Mission régionale d'autorité environnementale
ÎLE-DE-FRANCE

**Avis délibéré
sur le projet de renouvellement urbain
à l'occasion de la création de la ZAC
du quartier Édouard Vaillant – Abreuvoir à
Bobigny et Drancy (93)**

N° APJIF-2024-001
en date du 03/01/2024

Illustration 3 : Périmètre du projet, annoté par la MRAe, avec localisation de la place des Nations Unies et de la place de l'Europe (source : El Tome 1, p. 31)

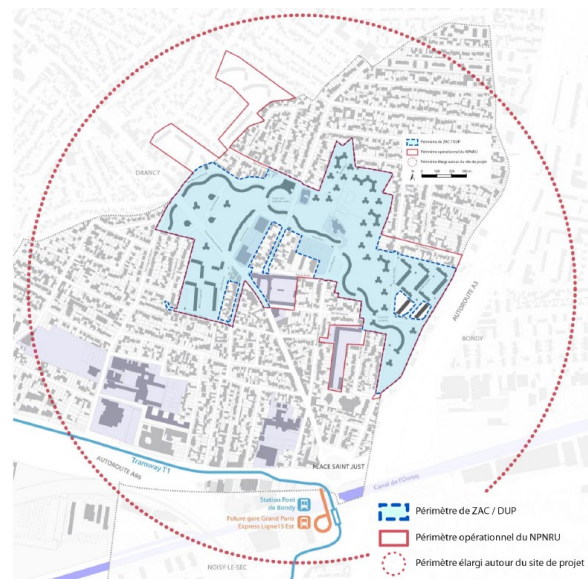
D'une superficie de vingt hectares, la Zac, qui s'inscrit dans le contexte d'une opération de rénovation urbaine éligible au nouveau programme national de renouvellement urbain (NPNRU), est structurée autour de trois composantes principales : l'avenue Édouard Vaillant (RD 30), la place des Nations Unies et la place de l'Europe (cf. Illustration n°3).

Figure 1: Programme prévisionnel sur le quartier Édouard Vaillant-Abreuvoir (source : El Tome 1, p. 32) avec annotation de la MRAe : les zones avec un trait rouge ne font pas partie de la Zac, mais seulement du secteur NPNRU.

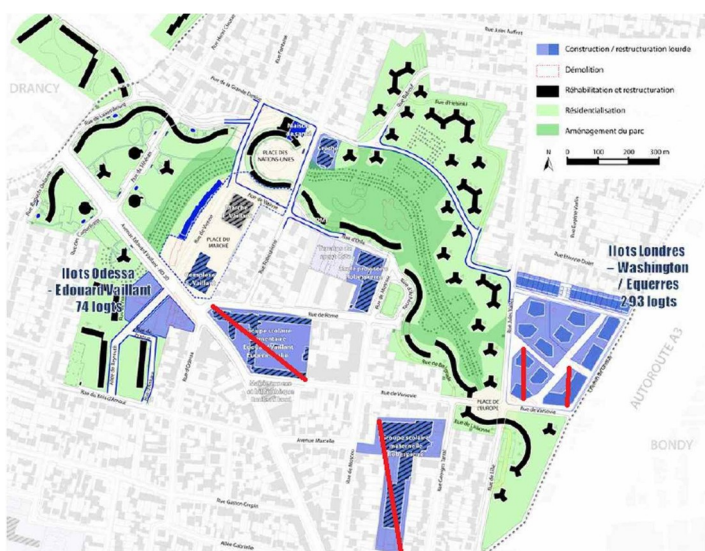
Le programme prévu porte essentiellement sur le volet « restauration et réhabilitation » du quartier, alors qu'il comprend notamment la démolition de 258 logements sociaux, de 17 logements privés et d'une crèche, la restructuration de 194 logements en 145 logements sociaux, la création de 367 nouveaux logements, la réhabilitation de 1017 logements et la résidentialisation des 1162 logements restructurés et réhabilités, dans le périmètre de l'opération NPNRU, qui compte 1509 logements. La livraison des différents lots de la Zac sera progressive, du fait du maintien des habitants sur site, et il est prévu qu'elle s'étende de 2024 à 2030.

Illustration 9: maillage de modes actifs envisagé (source : EI, Tome 2, p. 23)

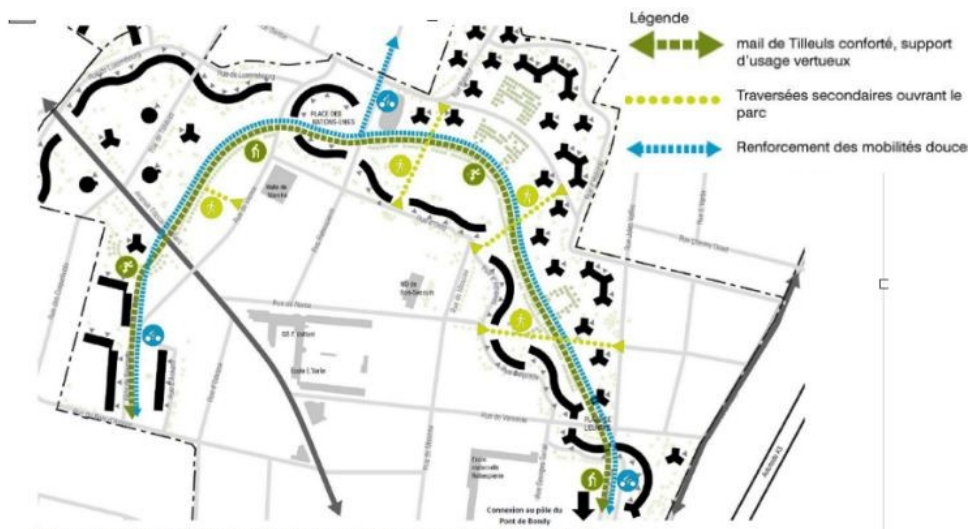
L'Autorité environnementale ne partage pas cette conclusion et rappelle la création nette de 82 logements.

Elle note également que le nombre de stationnements automobiles créés et présents au final dans la Zac n'est pas précisé³. Les zones de stationnement automobile sont prévues en périphérie « *permettant de conserver le confort des espaces publics pour les modes*

(4) L'Autorité environnementale recommande de mieux préciser comment le projet va contribuer à une amélioration significative des mobilités des usagers et habitants en faveur de modes alternatifs à la voiture thermique et de préciser les conditions de stationnement en dressant un bilan du nombre de places avant et après pour chaque mode de transport (voitures, vélos, motos).

Figure 2 : carte d'Airparif montrant le niveau annuel de NO₂ en 2019 (dernière année de référence selon la MRAe)

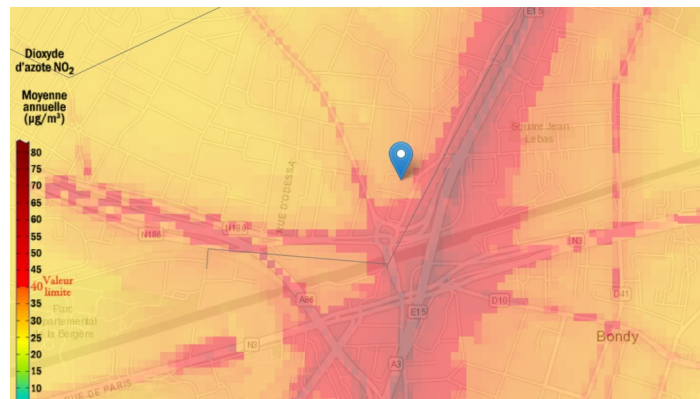
Cependant l'Autorité environnementale note qu'elle est centrée sur la partie du site de la Zac la plus proche de l'autoroute A3, et que l'influence de l'avenue Édouard Vaillant (RD 30) n'a pas été prise en compte. Pour l'Autorité environnementale l'enjeu relatif à la pollution de l'air est fort et doit être traité sur l'ensemble du périmètre du quartier.

Par ailleurs, l'analyse du secteur de projet au regard des données d'Airparif permet d'apprécier les enjeux propres à la pollution de l'air qui exigent des mesures spécifiques de protection renforcées, compte tenu du nombre d'habitants exposés à des niveaux de pollution très élevés au regard des valeurs retenues par l'OMS pour caractériser les risques pour la santé humaine.

- compléter l'analyse de l'état initial par une campagne de mesure de la qualité de l'air pour intégrer l'ensemble du périmètre du projet et sur une période représentative (hors période de congé estival par exemple),
- proposer des mesures d'évitement et de réduction des pollutions atmosphériques sur les résidents et usagers du quartier en prenant en compte les valeurs définies par l'Organisation mondiale de la santé en 2021,
- les compléter et les préciser au fur et à mesure de la définition du projet.
